Ve smyslu Rámcové dohody č. E635-S-62/2024 u Vás objednááme Doplnění oplocení pro budovu Olomouc – ústřední stavědlo, IC5000206288 , dle nabídkového listu č.203 - 2024. Doplnění oplocení z důvodu zamezení vstupu a bivakování nepřizpůsobivých občanů.

**Doplnění oplocení areálu ústředního stavědla.**

<i>Název 1:</i> <b>Olomouc - ústřední stavědlo_doplnění oplocení</b>	
<i>Název 2:</i>	
<i>Druh:</i> <b>Oprava</b>	<i>Stupeň stavby::</i> <b>Sítě</b>
<i>Číslo jednací:</i>	
<i>Přijato:</i> <b>25.04.2024</b>	<i>Termín:</i> <b>03.05.2024</b>
<i>Stavebník:</i> Správa železnic, státní organizace, Dlážďená 1003/7, 110 00, Praha 1	
<i>Žadatel:</i> Správa železnic, s.o., Oblastní ředitelství Ostrava, Muglinovská 1038, 702 00, Ostrava	
<i>Traťový/definiční úsek:</i> 1901N3 - žst. Olomouc hl.n.-vnitř.n., km 85.776 - 86.503	
<i>Lokalizace:</i> KÚ 710881 Bělidla Parc. číslo st.280  Parc. číslo 100/1	
<i>Poznámky:</i> 25.04.2024 Šnejdrla Antonín: Olomouc - ústřední stavědlo_doplnění oplocení Jedná se o doplnění oplocení v prostoru mezi budovou ústředního stavědla a protihlukovou stěnou u kolejíště z důvodu ucelení oplocení okolního pozemku u budovy ÚS a zamezení pohybu nepovolaných a nepřizpůsobivý

doplňení  
oplocení

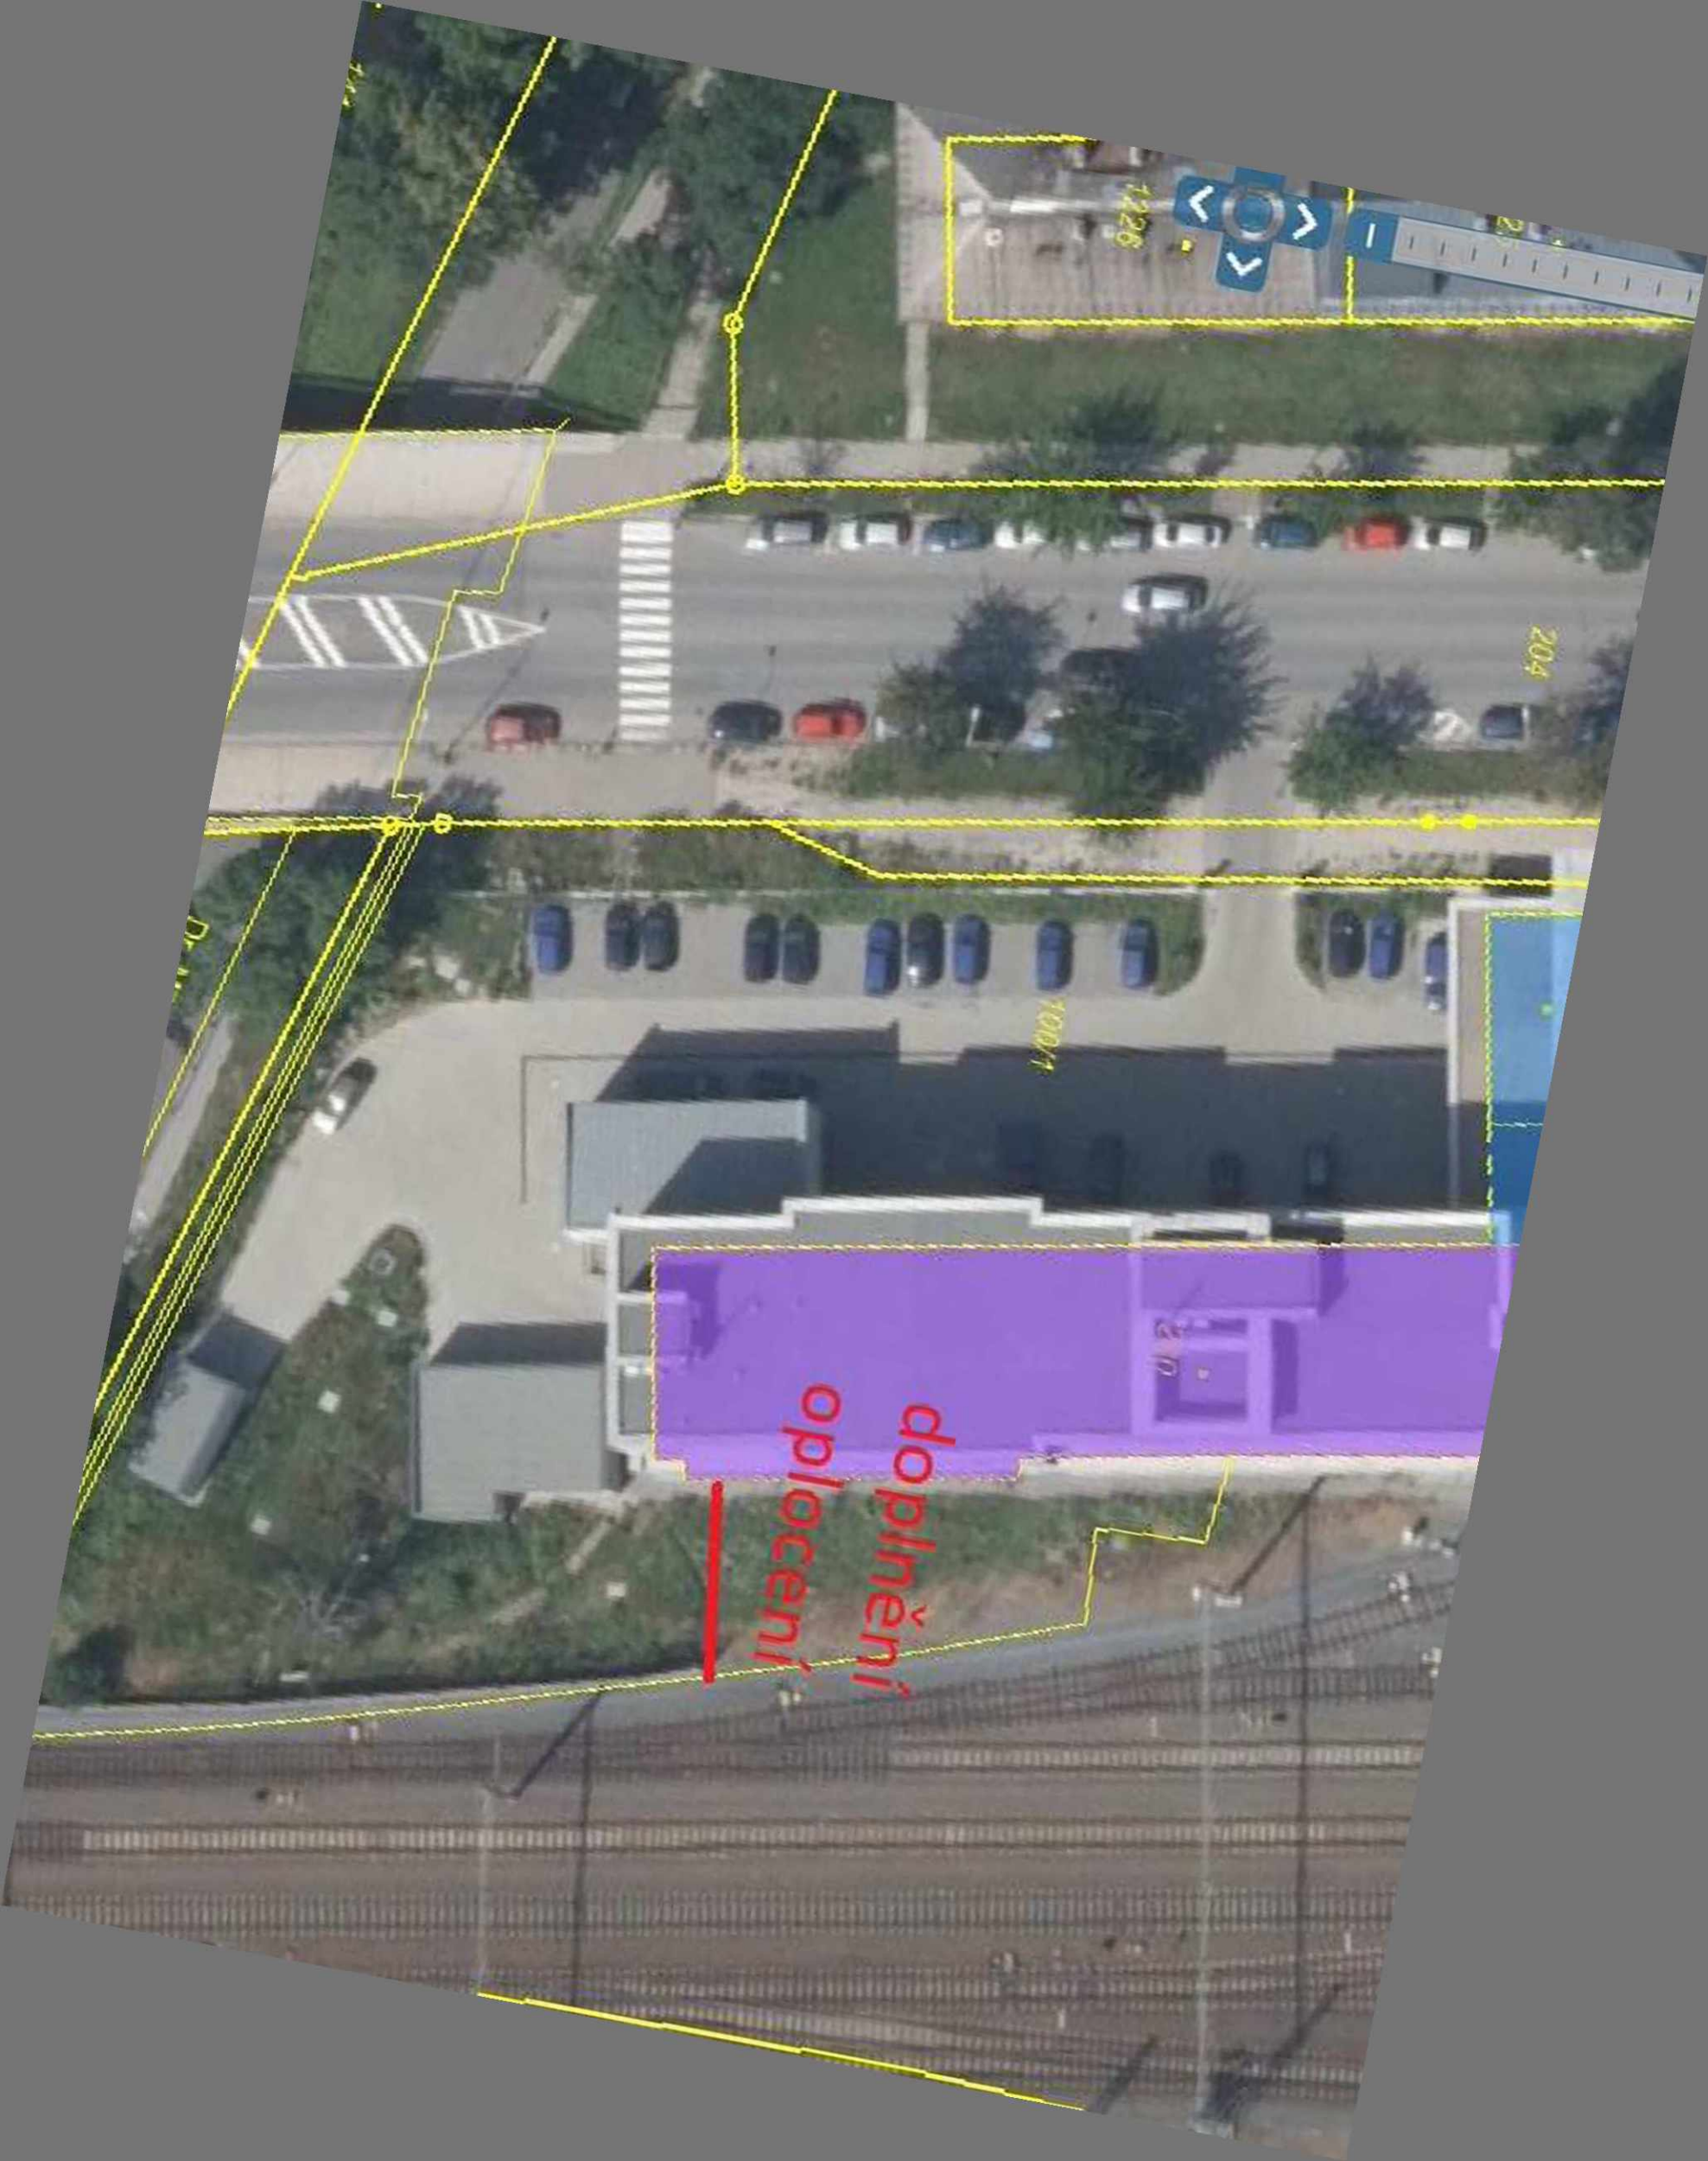
V zájmovém území se nachází trasa

TK, MK, MOK, HDPE trubky (SŽ) a OK (ČD-T) v HDPE trubce, přesná poloha se musí zjistit vytyčením.

- V zájmovém území se nachází kabelové sítě nn, které nesmí být stavbou poškozeny.

- Na kabelové trase nesmí být instalovány žádné patky, základy ani jiné překážky, které by znemožnili opravu nebo údržbu kabelu.

- Na upřesnění řešení požadujeme předložit návrh zákresu oplocení a požadujeme svolat MŠ k navržení konečného řešení.

V zájmovém území se nachází odvodnění ve správě ST Olomouc - viz přiložené situace.

Vzdálenost oplocení od osy krajní koleje musí být minimálně 3,0 m.

V zájmovém území jsou kabelové trasy SSZT Olomouc.

Kabely SSZT Olomouc jsou zakresleny informativně. Objednávku na přesné vytyčení jejich polohy zašlete v předstihu 14 dnů na naši adresu, pro urychlení je možné poslat e-mailem E:

Při křížení je nutné dodržet ČSN 73 6005 a TNŽ 34 2609. Práce v blízkosti kabelů provádějte ručně!

Podmínkou umístění stavby je nutnost zabezpečení kabelové trasy, která je v blízkosti plánovaných stavebních prací a mohlo by dojít k poškození těchto kabelů poježděním stavebních mechanismů.
